大間原子力発電所審査資料	
資料番号	OM1-CA130-R01
提出年月日	2020年9月28日

大間原子力発電所  
地下構造の評価について  
(コメント回答 その2)  
(補足説明資料)

・本資料では、地下構造の評価に係る下表の指摘事項について回答する。

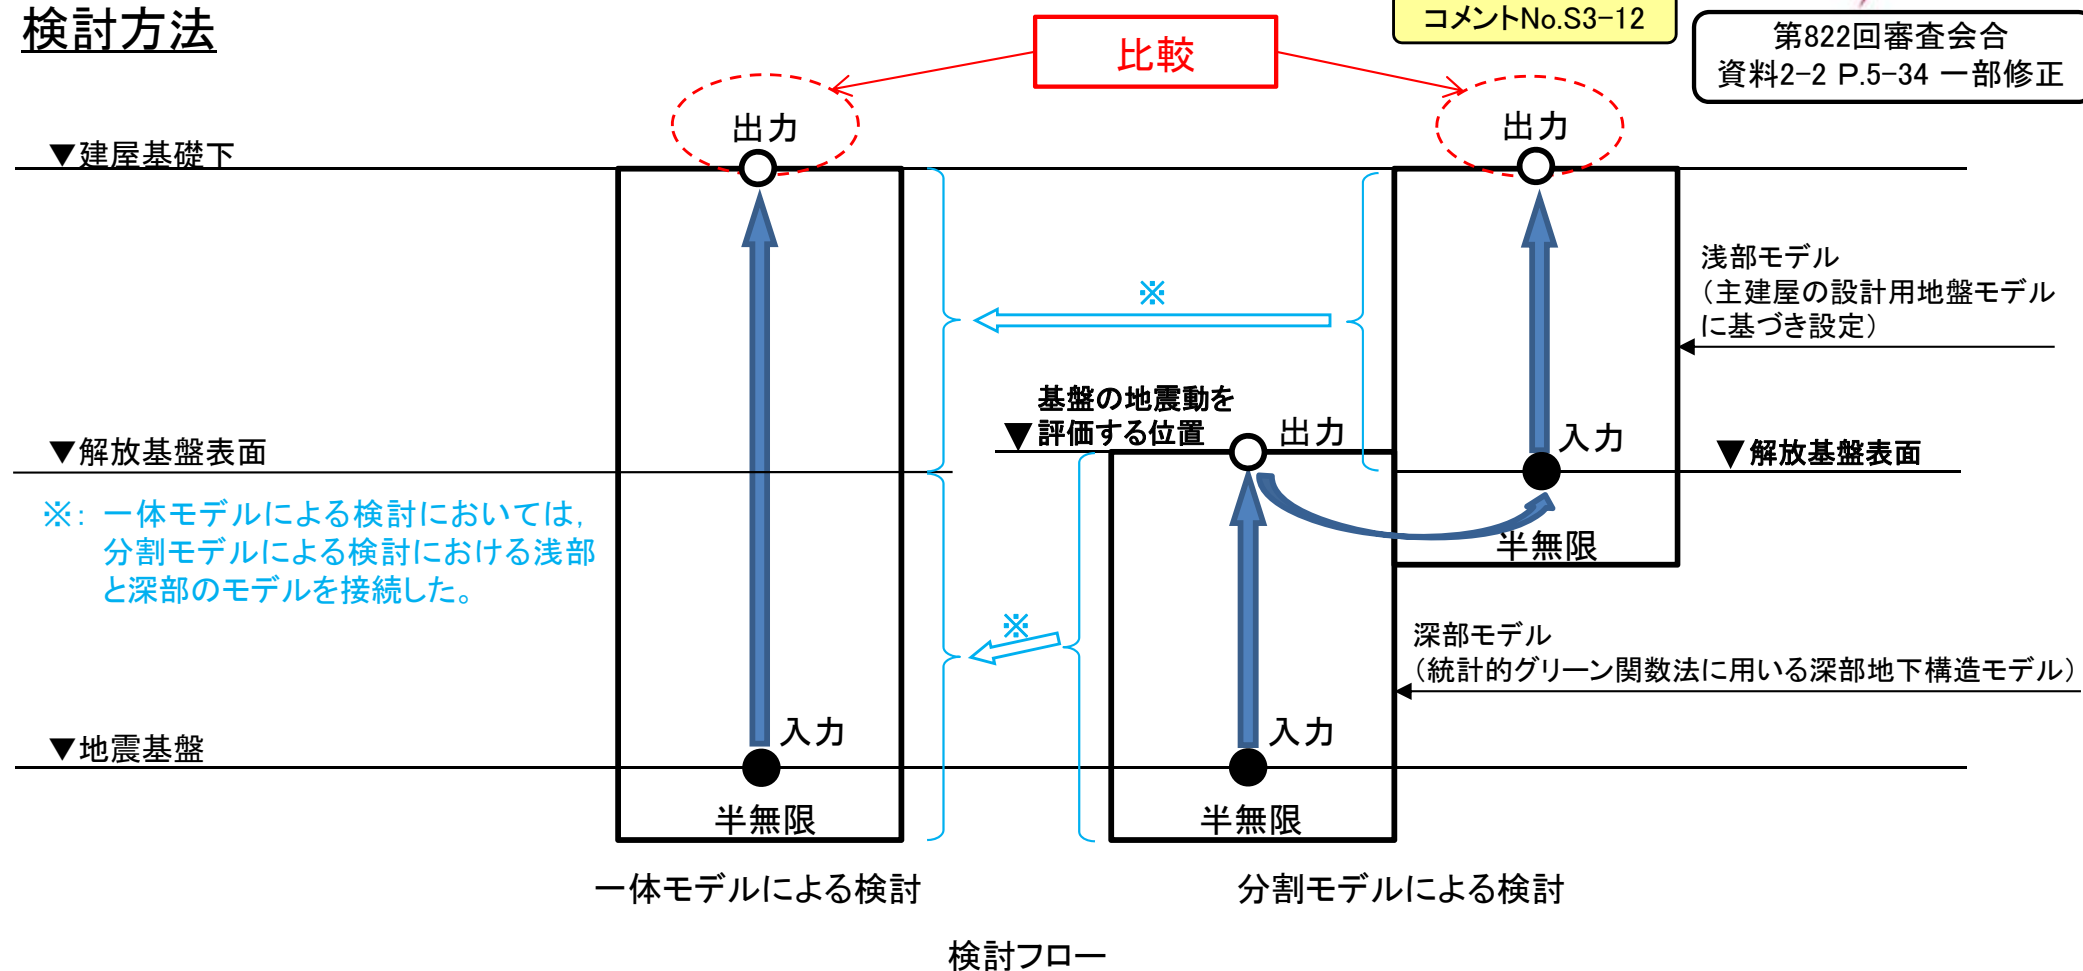
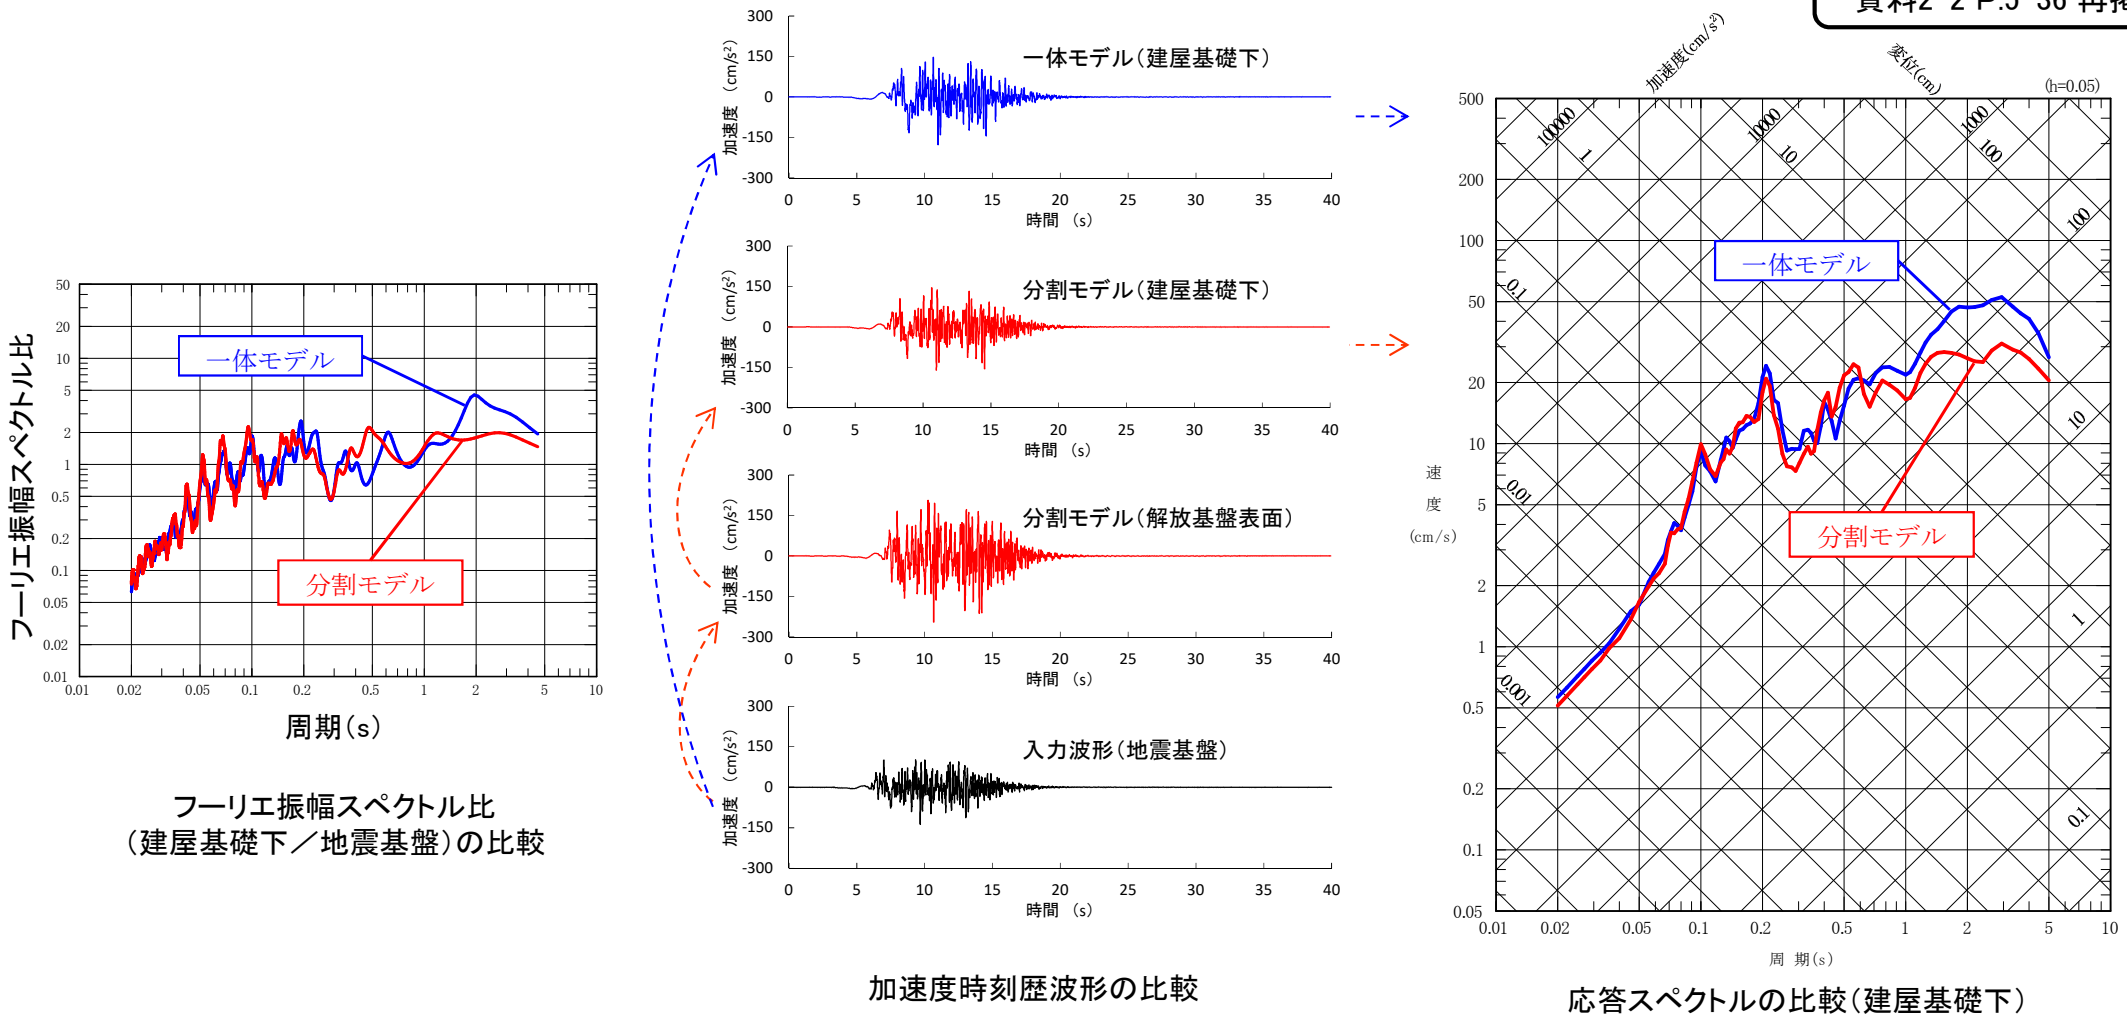
コメントNo.S3-12

- 地震基盤から解放基盤表面までの深部モデルは、統計的グリーン関数法に用いる深部地下構造モデルとした。
- 解放基盤表面から建屋基礎下位置までの浅部モデルは、主建屋の設計用地盤モデルに基づき設定した。
